DĖL 2017-08-23 PROJEKTAVIMO DARBŲ SUTARTIS NR. 607 P.2.7

DĖL ŽAKO LIPŠICO MEMORIALINIO MUZIEJAUS PASTATO KAPITALINIO REMONTO IR TVARKYBOS DARBŲ TECHNINIO PROJEKTO VYKDYMO PRIEŽIŪROS

2017 m. rugpjūčio 23 d. sudaryta sutartis Nr. 607 „Kultūros paskirties pastato (muziejaus) šv. Jokūbo g. 17 Druskininkų m. kapitalinio remonto techninis projektas“ rengimui tarp Valstybinio Vilniaus Gaono žydų muziejus, dabar *Vilniaus Gaono žydų istorijos muziejus* (toliau Užsakovas) ir UAB Statybų inžinerinė strategija (toliau Techninio projekto (TP) projektuotojas) .

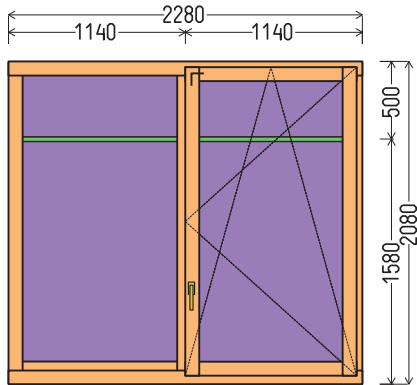
5.	Langų specifikacija. NUTARTA: Rangovas surenka iš medinių langų gamintojų info dėl varžos. Rangovas turi pateikti medinių langų gamintojų pasiūlymus dėl galimų varžų. Rangovas raštu kreipėsi į Užsakovą dėl gaminių varžų specifikacijų. Laukiamas atsakymas iš Užsakovo. Rangovas negali užsakyti langų. Susirinkimo metu darbo projekto vadovas informavo, kad kreipėsi į techninio projekto ŠVOK dalies PDV	2023-04-04 2023-04-25 2023-05-16 2023-06-02 2023-06-09 2023-07-07 2023-08-18	Ats. neturime informacijos kuri yra pateikta. Rinkoje yra langai 0,7 ir mažiau viena iš pasiūlymų pridedame papildomai. Projektuotojas nėra Rangovo vadybininkas ieškanti projekto medžiagų ar įrangos. Sprendinius tikslina DP rengėjas, už sprendinių atitikimą atsako Darbo projekto rengėjas- Projekto vadovas STR 1.04.04:2017 d.10 „10. Jei darbo projekto rengia kitas projektuotojas, jis privalo paskirti projekto vadovą, įvykdyti patvirtinto techninio projekto sprendinių (tarp jų – techninių specifikacijų) reikalavimus.	Projekto vykdymo priežiūros vadovė

ir gavo informaciją, kad techninio projekto metu skaičiuojant šilumos poreikį visose patalpose buvo vertinti langai ir durys $U \leq 1,00 \text{ W/m}^2\text{K}$ išskyrus 1-8 ir 1-1 patalpą, kuriose langai vertinti $U \leq 0,7 \text{ W/m}^2\text{K}$. Rangovo siūlomi langai, kurių $U \leq 0,78 \text{ W/m}^2\text{K}$ yra geresnių šiluminių savybių nei vertinta rengiant techninį projektą. 1-8 pat. (rytinė veranda) rangovas siūlo langus su $U \leq 0,71 \text{ W/m}^2\text{K}$. 1-8 pat. šilumos poreikiui šis pasikeitimas neturi įtakos. 1-1 pat. projektuojamas el. radiatorius, siūlomi rangovo langai $U \leq 0,87 \text{ W/m}^2\text{K}$, durys $U \leq 0,84 \text{ W/m}^2\text{K}$. 1-1 pat. siūlomos geresnių savybių durys. Yra galimybė, kad kompensuos. Pariktinti el. radiatoriaus galią 1-1 patalpoje TP ŠVOK PDV gali tik grįžus iš atostogų rugpjūčio pabaigoje. Kadangi rangovas siūlo geresnių savybių langus, nei buvo vertinta rengiant techninį projektą nėra poreikio didinti šildymo įrenginių galią. Darbo projekto metu sprendiniai nekeisti. Jei bus poreikis, galingesnį el. radiatorių 1-1 pat. galima sumontuoti vėlesniam statybos etape. Laukiama projekto vykdymo priežiūros paritarimo rangovo siūlomiesiems langams.
